Oggetto: D.lgs. 152/06. Parte Seconda Titolo III bis.

Riesame ai sensi dell'art. 29-octies, comma 3, lett. a del D.lgs.152/2006 - Impianto di compostaggio (R3-R13) – Ditta Ecolan S.p.A. - AIA n. DPC026/287 del 04/12/2017

RICHIESTA DI INTEGRAZIONI

Impianto: DITTA ECO.LAN S.p.A.

FIGURA 1: SCHEMA A BLOCCHI DEL CICLO PRODUTTIVO

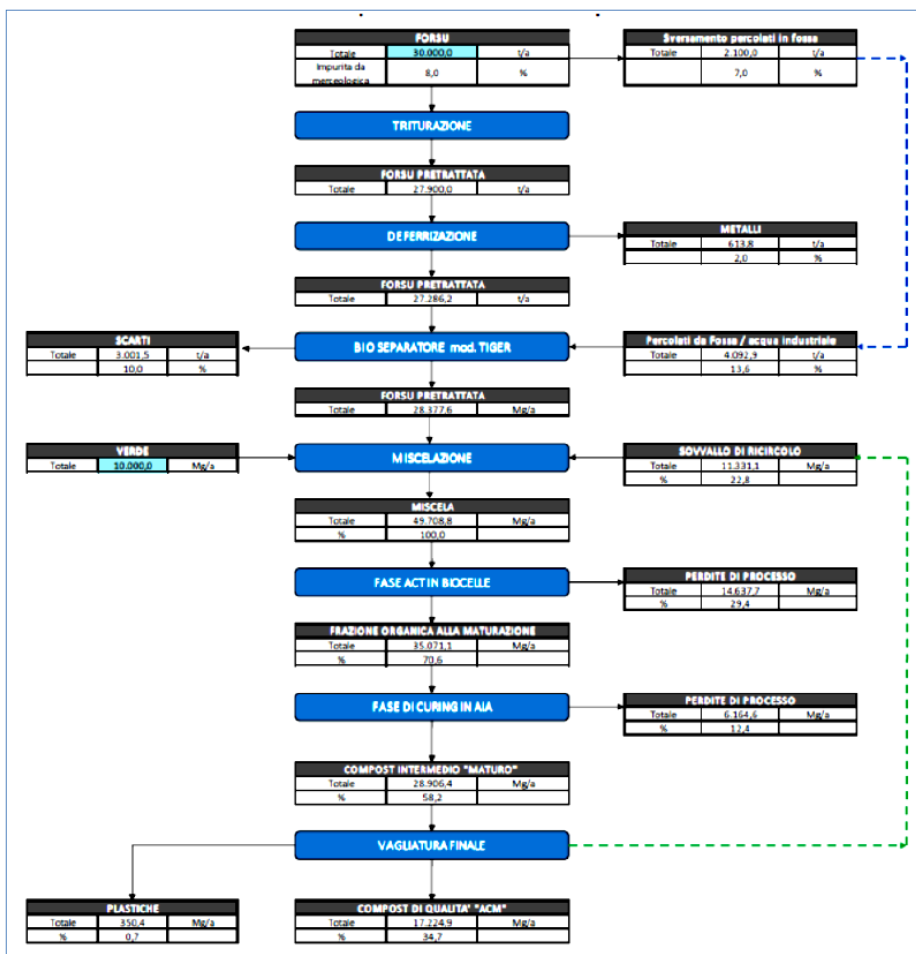
- ⇒ Chiarire il destino del rifiuto ottenuto dal processo di deferrizzazione (dallo schema di processo pari a 613 t/anno) in quanto non è presente nell'elenco dei rifiuti prodotti, precisandone il volume istantaneo e l'ubicazione in planimetria.
